ILUSTRÍSSIMO SENHOR SUPERINTENDENTE DE
INFRAESTRUTURA, MINERAÇÃO, INDÚSTRIA E SERVIÇOS DA
SECRETARIA DE MEIO AMBIENTAL DO ESTADO DO MATO
GROSSO

Processo Administrativo nº 67715/2017

PEDIDO DE REVISÃO

em face do Termo de Indeferimento e Arquivamento de Licença Prévia e do Parecer Técnico nº 168010/CLEIA/SUIMIS/2023 ("Parecer Técnico"), fulcrado nos elementos a seguir aduzidos.

Conectividade proporcionada pelo projeto das PCHs

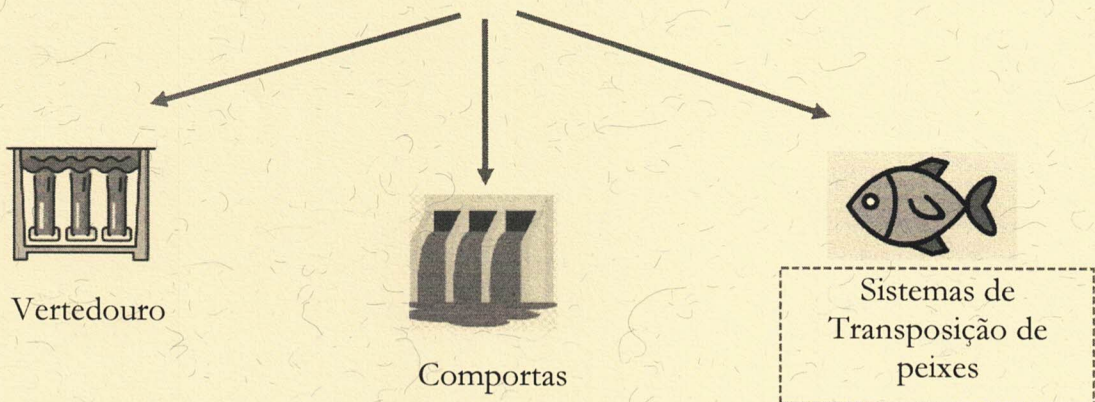
12.3. Trecho do Parecer Técnico: “O nível de conectividade se manterá sem a construção de novas barragens ou deve-se construí-las a montante das barragens já instaladas, que já impedem a migração dos peixes do rio Cuiabá.”

Por decorrência dos aspectos construtivos do projeto, entende-se que a implantação das barragens e a formação dos reservatórios não resultarão em perda de conectividade, pois, no período chuvoso, as enchentes que ocorrem naqueles trechos do rio Cuiabá inundam as áreas previstas a serem ocupadas pelos reservatórios.

Ademais, convém esclarecer que a conectividade será proporcionada por três mecanismos previstos para o projeto. Confira-se:

O sistema de transposição de peixes projetado também atende à transposição dos alevinos e ictiofauna.
